Príloha č. 2.2.9

ŠTÚDIA ZACHOVANIA SPLAVNOSTI RIEKY

Máj 2015

Vyjadrenie k zapracovaniu pripomienok k zámeru „MVE Hronský Beňadik“ na rieke Hron

Na nasledujúcom obrázku sú žltó zakrúžkované naprojektované miesta výstupu a nástupu člnov, prírodné rekreačné nábrežie s prístaviskom mimo dohľadu MVE aj obnovený nábrežný rekreačný chodník, spájajúci všetky tieto vodácky dôležité miesta (podrobnejšie vo foto mape 2.variantu v EIA) :

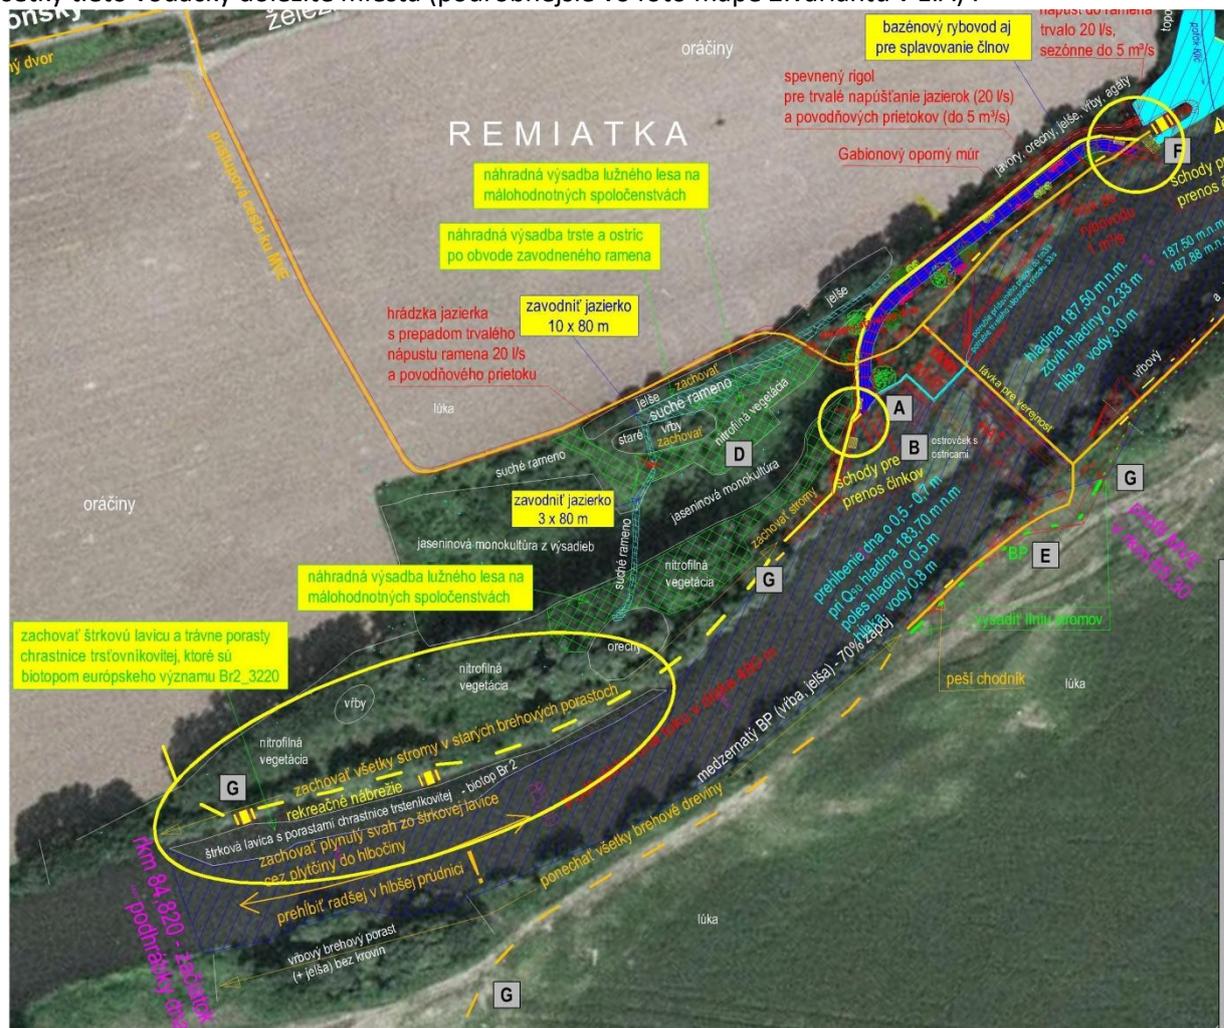
- **3.pripomenka:** „Zároveň odporúčame dopracovať pristávacie polohy pre malú športovú a rekreačnú plavbu, a tiež vytvoriť podmienky pre spustenie plavidla na vodu na vhodnom mieste pod haťou a vybudovanie spojovacieho chodníka medzi schodiskom umiesteným nad a pod haťou, po ktorom sa bude vykonávať presun plavidla. Tiež šírka schodiska (3,5m) umiesteného nad haťou sa nám javí ak nedostačujúca, pretože niektoré plavidlá (ako kanoé, kajak) majú dĺžku 4 – 4,5 m.“ **Prehodnotenie:** Pristávacie polohy - 5m široké výstupné a nástupné schodiská (bez potreby vyloženia nákladu) - pre malú športovú a rekreačnú plavbu sú zhora na brehu zdrže (výstup), na hornom vstupe do rybovodu, na dolnom ústí rybovodu do Hrona, poníže dolného ústia rybovodu do Hrona ešte v rozšírenom koryte Hrona. Pre opatrnejších bude viesť priamo popri brehu vodného obtoku peší chodník, ktorý umožní vedenie člnov na lanku po hladine obtoku až ku 5m širokému schodisku pri výtoku z rybovodu do Hrona.

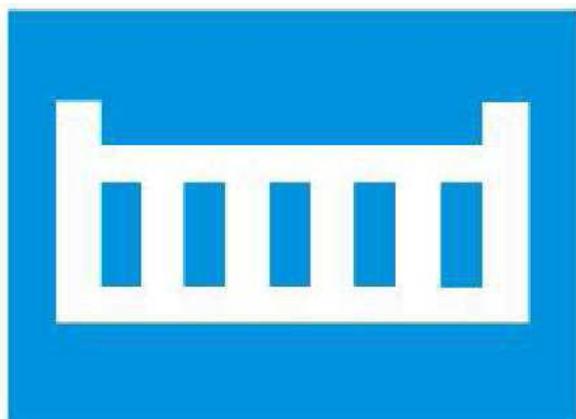
- **4.pripomenka:** Doplniť zoznam plavebných signalizačných znakov v zmysle zákona č. 338/2000 Z.z

- nahradiť signálny znak E.6 signálnym znakom E.5 a signálny znak A.6 signálnym znakom A.5;
- doplniť nad aj pod haťou signálne znaky A.1a „Zákaz preplávania“ a to tak, aby boli dobre viditeľné (así na pravom brehu). Nad haťou signálny znak A.1a umiestniť pod schodmi (v smere po prúde ako posledný signálny znak) a pod haťou nad schodmi (pričom signálny znak A.1a musí byť umiestnený až za E.5 a E.22 ako posledný).
- pri vstupných schodoch do rybovodu, t.j. aj sklzu pre malé plavidlá, inštalovať navrhovanú informačnú tabuľu s údajmi o minimálnej plavebnej hĺbke a s okótovaným obrázkom prierezu rybovodu.

Prehodnotenie pripomenky:

Zoznam plavebných signalizačných znakov v zmysle vyhlášky zákona č.338/2000 Z.z.

V zákone 338/2000 Z.z. sa v §2 vymedzenie pojmov, odsek 5) konštatuje, že všetky plavebné prekážky prevádzkovateľ vodnej cesty musí označiť signálnymi znakmi a udržiavať ich v riadnom stave.

Ďalej v odseku 7) sa píše: Akékoľvek stavby, ktoré zasahujú do vodnej cesty alebo ktoré ju križujú, možno uskutočniť len so súhlasom Štátnej plavebnej správy. Tieto stavby možno uskutočniť len tak, aby nezhoršovali podmienky na prevádzku plavidiel. Vlastník stavby na vodnej ceste je povinný ju označiť.

Na MVE H.Beňadik bude označenie vykonané v súlade s Európskymi pravidlami pre plavbu na vnútrozemských vodných cestách z roku 2009, ECE/TRANS/SC.3/11/Rev.4. Osadenie plavebných signalizačných znakov bude projekčne riešené vo vyššom stupni projektovej dokumentácie.
